Doc No. FRO-TA-0070/REV.0

第7回 特定兼用キャスクの設計の型式証明等に係るヒアリング  
(2020年11月16日)

## 発電用原子炉施設に係る特定機器の設計の型式証明申請 (審査会コメント回答)

2020年11月16日  
日立GEニュークリア・エナジー株式会社

配置(ii)の使用済燃料収納位置

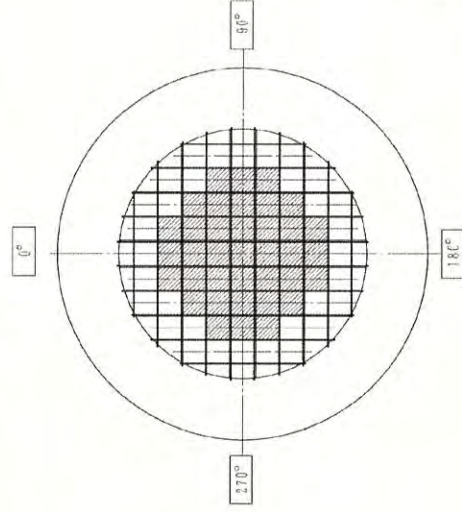
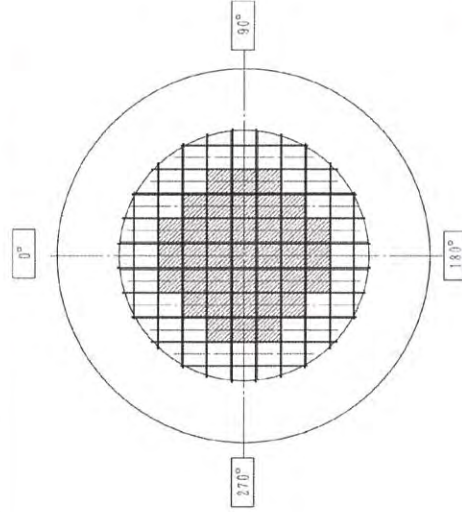
No.	受領日	コメント内容	該当条文	コメント回答	対応状況
4	2020/6/8 審査会合	安全評価について説明する際は、核燃料輸送物設計承認を受けた類似キャスクと同様である旨の説明のみではなく、設置許可基準規則への適合性の観点で明確に説明をすること。	第五、六条	(今後詳細をご説明する)	次回以降の審査会合で回答予定
5	2020/6/8 審査会合	配置(i)~(ii)の燃料収納条件は、中央部、外周部それぞれに複数タイプの燃料が記載されているが、どちらかの燃料のみ収納できるのか、混載可能なのか。また、配置(iii)は1種類のタイプのみのみ収納するのか。安全評価の代表性を含めて説明すること。また、初期濃縮度の記載の考え方について説明すること。	第十六条	<p>新型8×8ジルコニウムライナ燃料と高燃焼度8×8燃料の構造健全性を維持できる温度(以下「被覆管制限温度」という)は同一であり、申請した配置(i)~(ii)の収納条件であれば、キャスクの4つの安全機能を維持でき、被覆管制限温度の範囲に収まるため、混載可能である。</p> <p>新型8×8燃料の被覆管制限温度は、他の燃料タイプに比べて低い。収納する位置を温度が低い外周部に限定して他の燃料タイプと混載する方法もあるが、本型式証明で申請する配置(iii)は新型8×8燃料を単独で多く収納するために設定した収納条件である。</p> <p>配置(i)、(ii)、(iii)の4つの安全機能の評価は、収納燃料の初期濃縮度、崩壊熱量、線源強度の入力条件の大小から代表評価を決定するか、又は配置ごとの評価結果からより厳しい方の結果で代表するかをいづれかとしている。</p> <p>なお、初期濃縮度は、燃料仕様の概要では、燃料タイプごとに値が異なることを示すために設置(変更)許可申請の記載を例に「約」とした。一方、今後提示する安全解析の入力条件となる初期濃縮度は、詳細値を記載する。</p> <p>【詳細は、8/6審査会合資料1の17~22ページに示す】</p>	8/6 審査会合で説明
